# COMITÉ CONSULTATIF D'URBANISME

PIIA - 3189, avenue LACOMBE # 3002223177

10 FÉVRIER 2021

## CONDITION EXISTANTE:

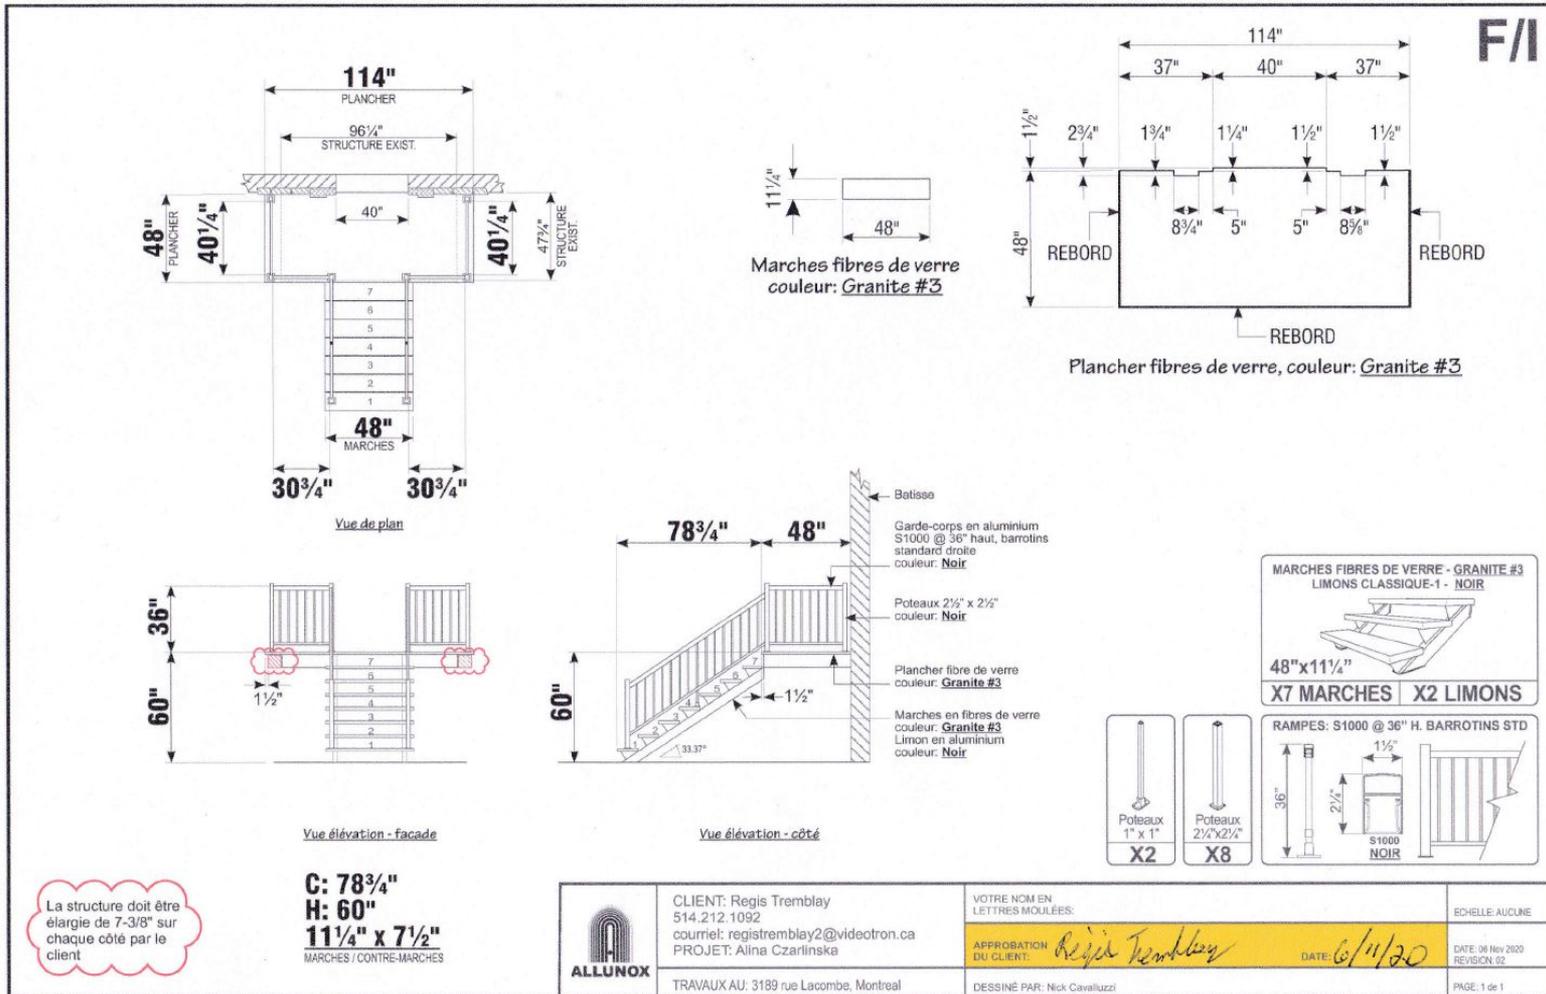
- Dégradation structurelle
- Fluage des composantes
- Accumulation d'eau favorisant la formation de glace
- Plusieurs réparations au fil des ans

La structure doit être élargie de 7-3/8" sur chaque côté par le client

- Préserver la configuration d'origine en éventail de l'escalier;
- Préserver la continuité de la main courante et la finesse du profilé métallique qui la compose au lieu du tubulaire proposé;
- Limiter la hauteur du garde-corps à 36" au lieu de 42".

1 RDC Projeté  
1:48

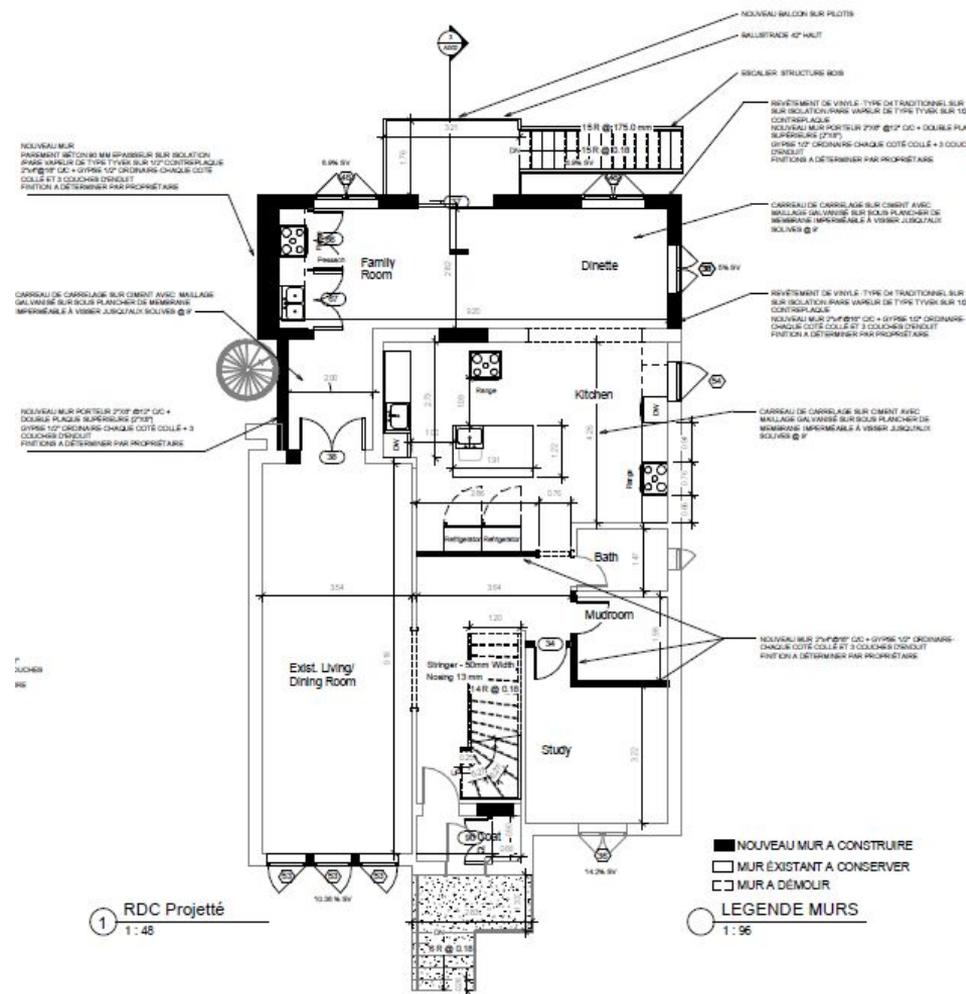
- **AVIS DÉFAVORABLE** à l'agrandissement de la fenêtre du rez-de-chaussée, en façade, principale;
- **AVIS FAVORABLE** à la transformation des ouvertures au mur latéral;
- **SUGGÉRER** un revêtement extérieur de meilleure qualité que le clin de vinyle proposé pour l'agrandissement projeté à l'arrière.

Perspective \_ ajustements proposés par la DAUSE\*

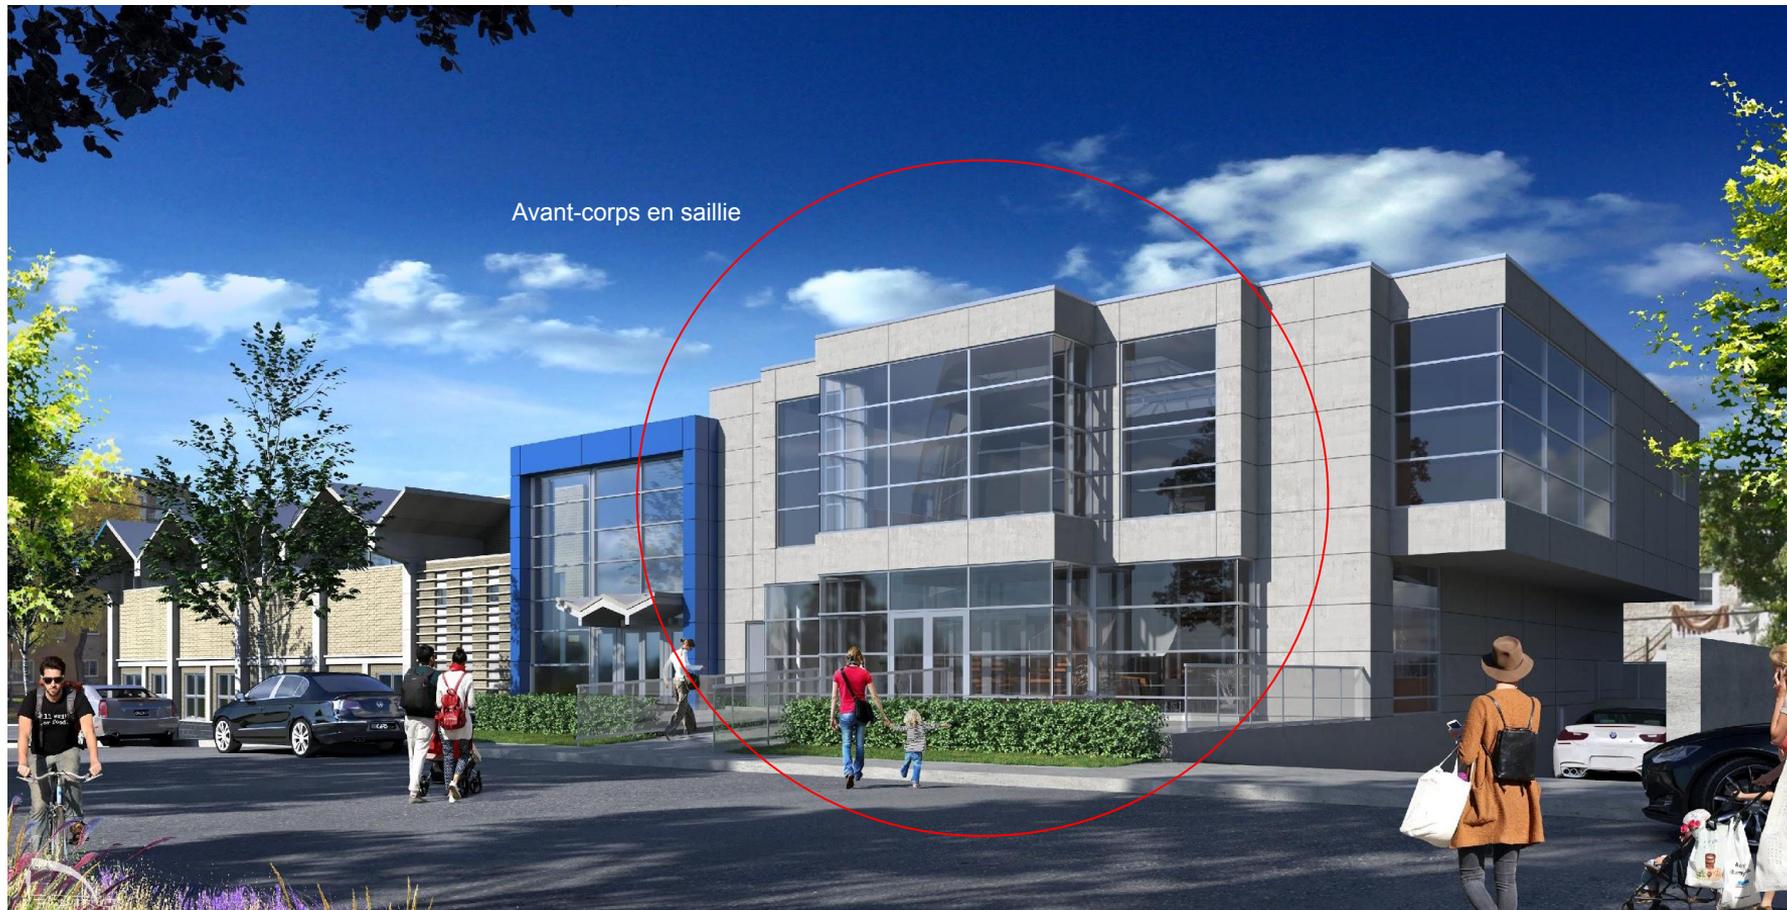
- De revoir la volumétrie et l'organisation en plan de manière à respecter les niveaux et alignements du bâtiment existant;
- De revoir l'expression matérielle du projet afin de renforcer l'unité recherchée par rapport à l'architecture du corps principal;
- D'explorer à cet effet le potentiel expressif du béton préfabriqué (couleur, texture, etc.) et fournir les échantillons requis pour approbation;
- Proposer une solution afin de contrôler le gain solaire sur la façade principale, dans une perspective d'efficacité énergétique;
- Démontrer et minimiser les impacts du projet sur l'ensoleillement des propriétés voisines;
- Bonifier l'aménagement paysager de l'ensemble du site et viser une augmentation significative de la canopée.

Aménagement proposé  
(février 2021)

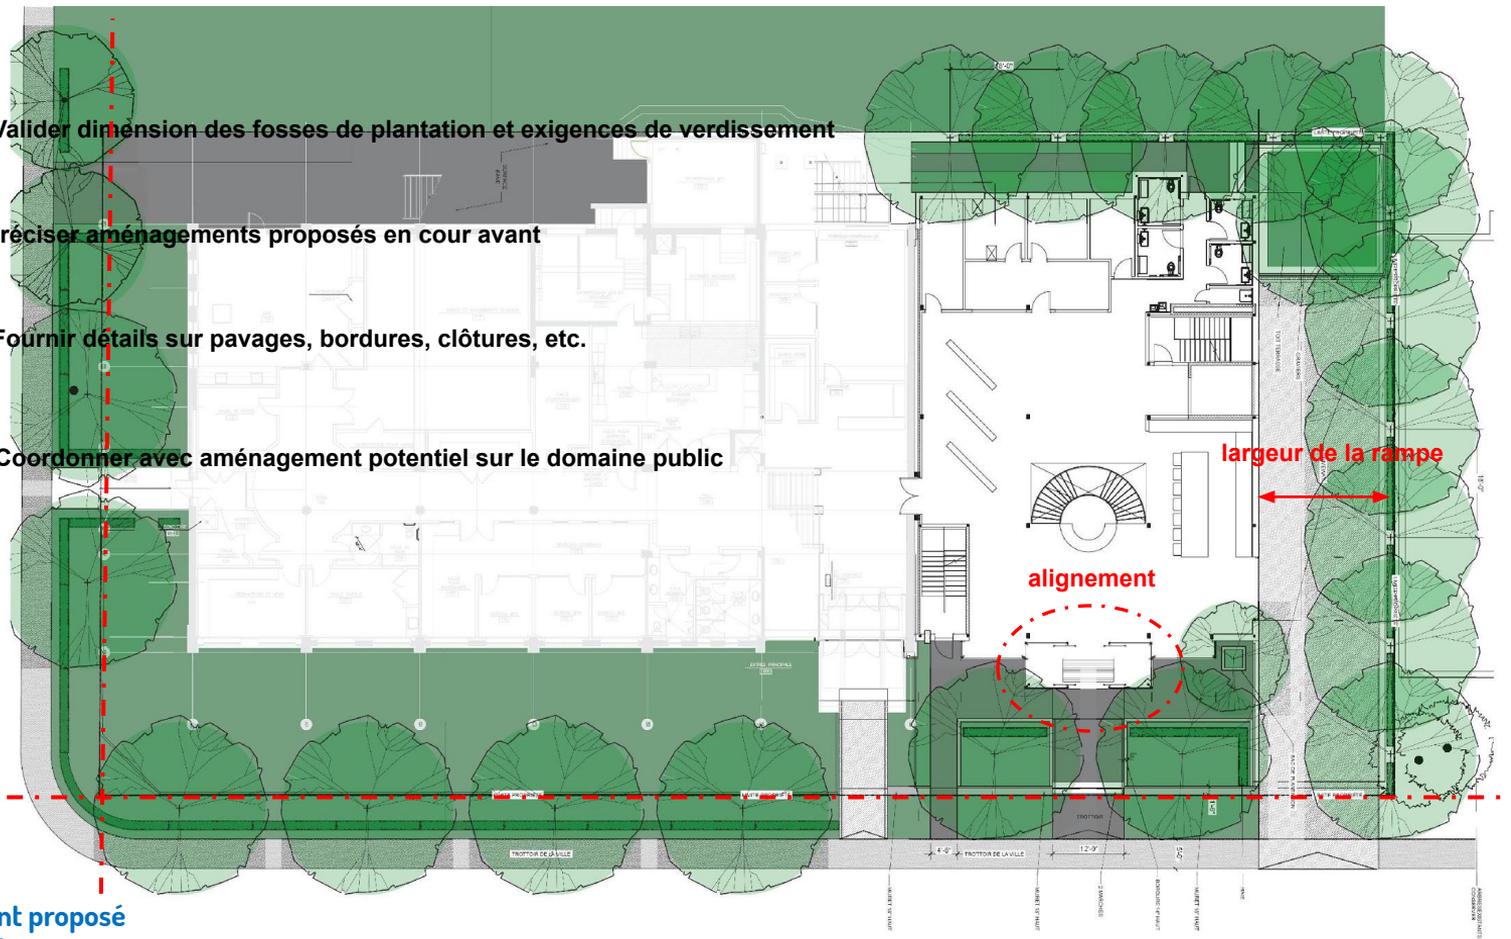
Valider dimension des fosses de plantation et exigences de verdissement

Préciser aménagements proposés en cour avant

Coordonner avec aménagement potentiel sur le domaine public

- De réduire la largeur de la rampe d'accès et d'agrandir les aires de plantation afin d'assurer la viabilité des arbres proposés;
- De confirmer le traitement graphique du béton préfabriqué et fournir les échantillons requis pour approbation;

- De fournir un plan d'aménagement paysager de l'ensemble du site coordonné incluant les détails de plantation ainsi que la spécification complète des différents matériaux et végétaux proposés.

Étude d'ensoleillement  
(février 2021)

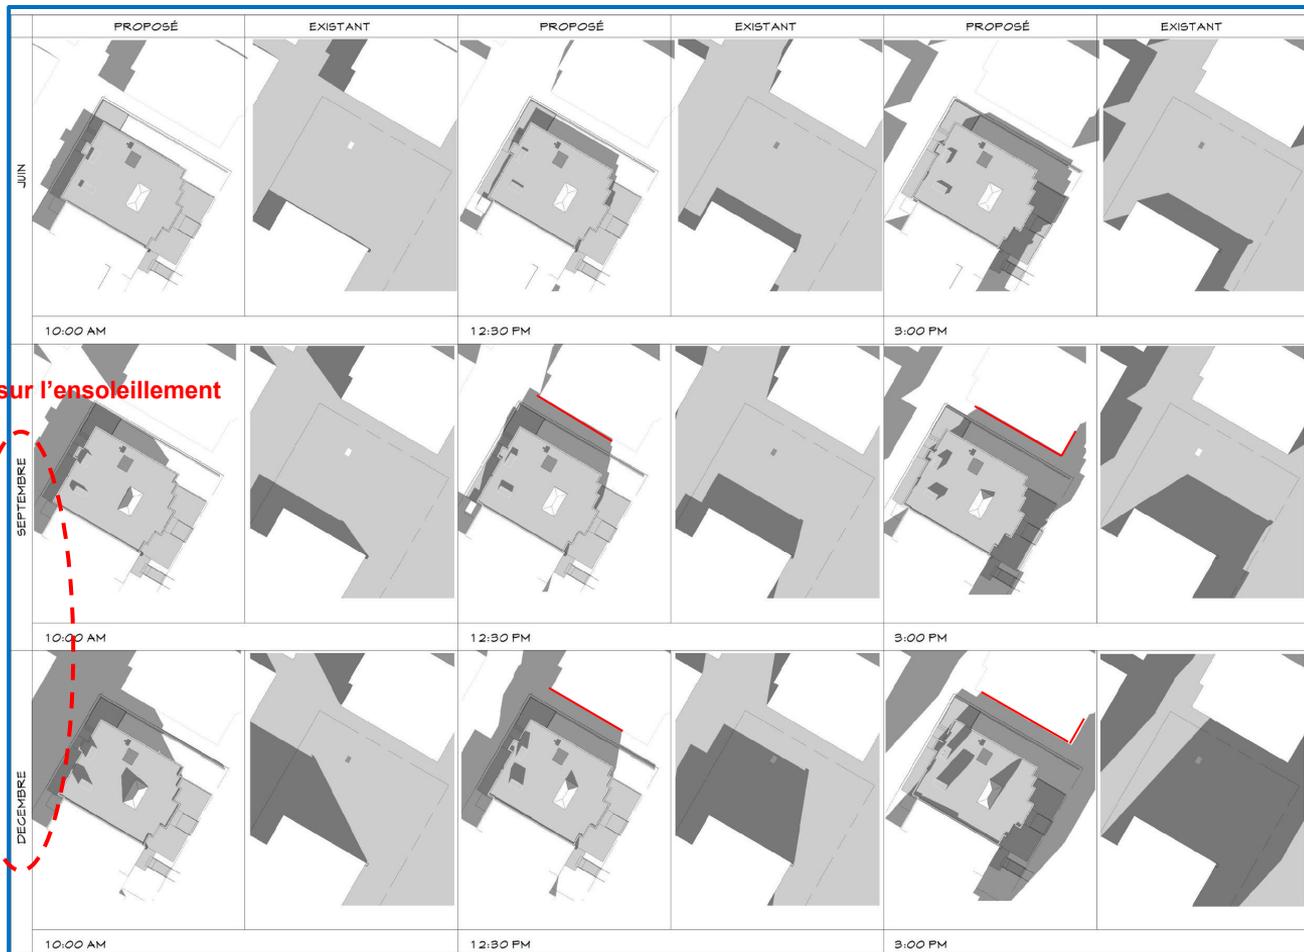
Impacts importants sur l'ensoleillement
